## 改善箇所説明図

### 基準不適合発生箇所

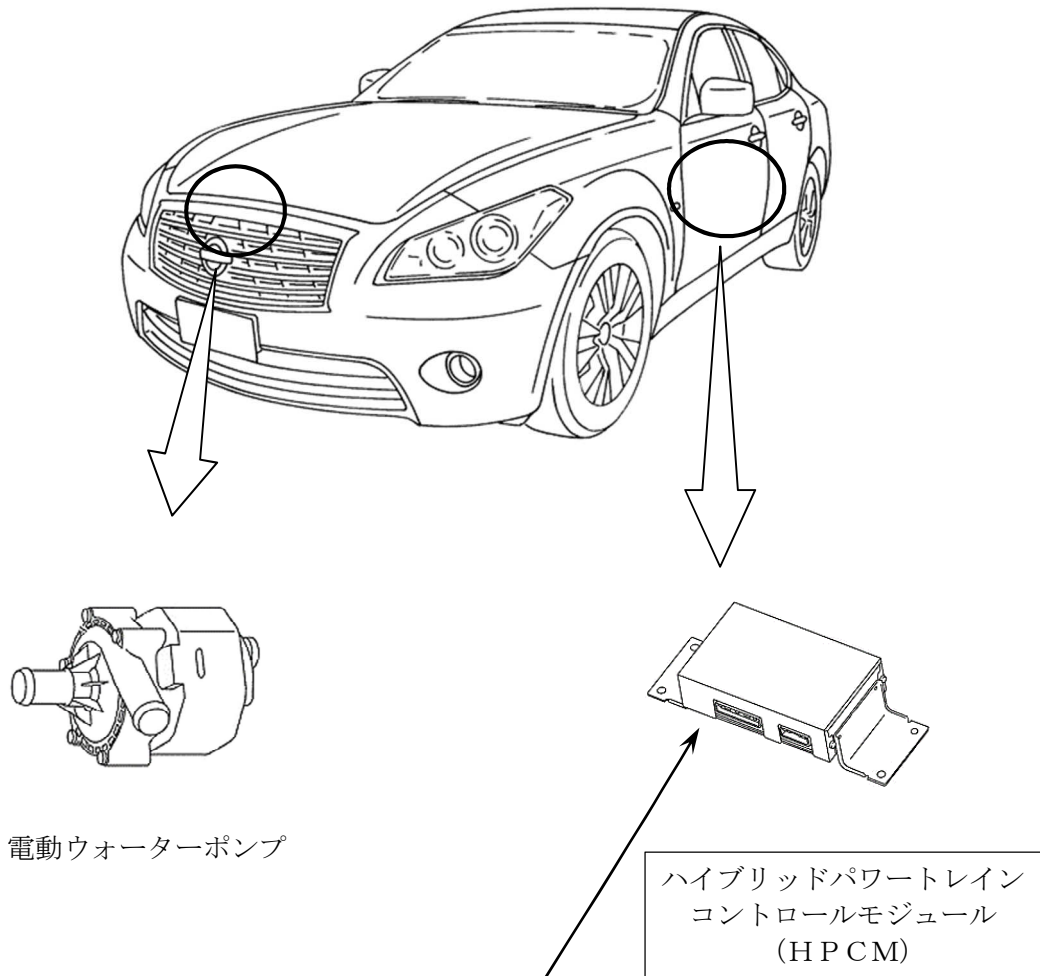
ハイブリッド車のハイブリッドパワートレインコントロールモジュール (HPCM) において、高電圧冷却システムの制御プログラムが不適切なため、電動ウォーターポンプ故障時に駆動モータ等の温度が上昇することがある。そのため、そのままの状態で使用を続けると、最悪の場合、過熱保護制御が作動してエンジン及び駆動モータが停止し、動力が伝達されなくなり走行不能となるおそれがある。

全車両、HPCMの高電圧冷却システムの制御プログラムを電動ウォーターポンプ故障時に走行不能とならないよう、対策したプログラムに書き換える。

識別：銀色のシールをモデルナンバープレートの右横に貼り付ける。
